Hauptabteilung für die Sicherheit der Kernanlagen
Division principale de la Sécurité des Installations Nucléaires
Divisione principale della Sicurezza degli Impianti Nucleari
Swiss Federal Nuclear Safety Inspectorate

GUTACHTEN

**zum Gesuch um Rahmenbewilligung
für ein SMA-Endlager am Wellenberg**

Mai 1996

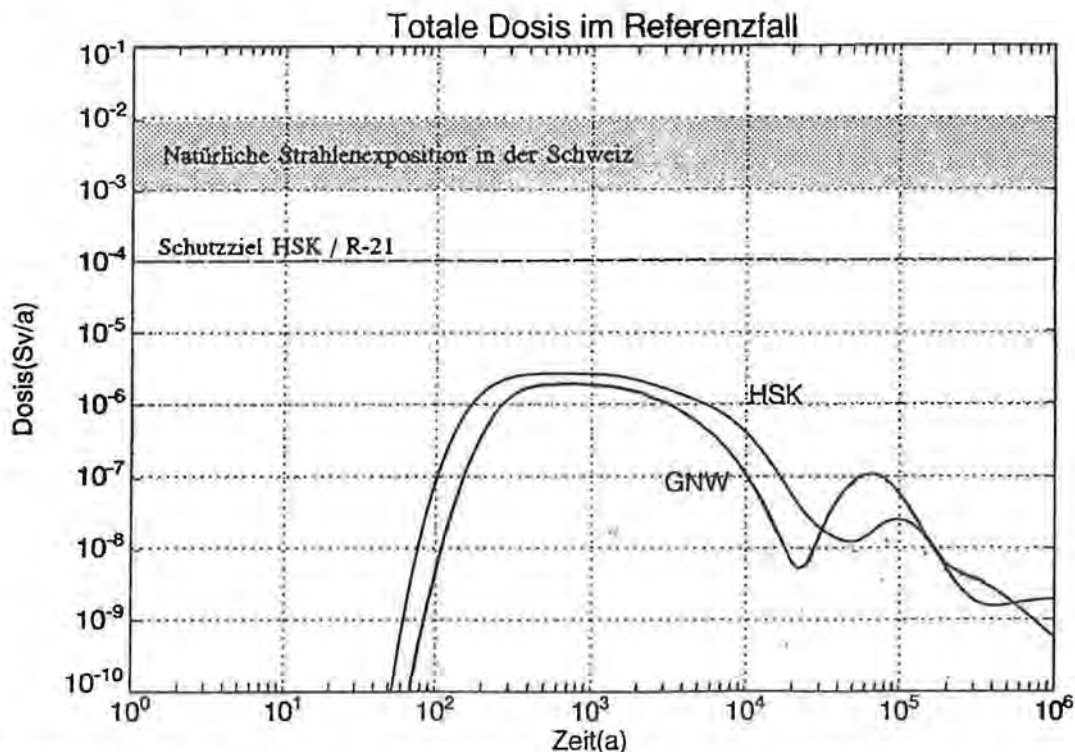
Die HSK stuft die vom Gesuchsteller angenommene Wasserführung des lokalen Aquifers des Engelberger Tals als nicht konservativ ein. In den Gesuchsunterlagen [4] wird für den betreffenden Talabschnitt je nach Pegelstand eine Wasserführung von $0,01$ bis $0,10 \text{ m}^3/\text{s}$ angegeben. In einer dort zitier-

ten Messreihe, welche das Jahr vom Juli 1990 bis Juli 1991 erfasste, wurde ein hoher Grundwasserpegel während insgesamt weniger als 4 Monaten gemessen. Die HSK benützt deshalb in ihren Berechnungen als Jahresmittel den vorsichtiger gewählten Wert von $0,05 \text{ m}^3/\text{s}$.
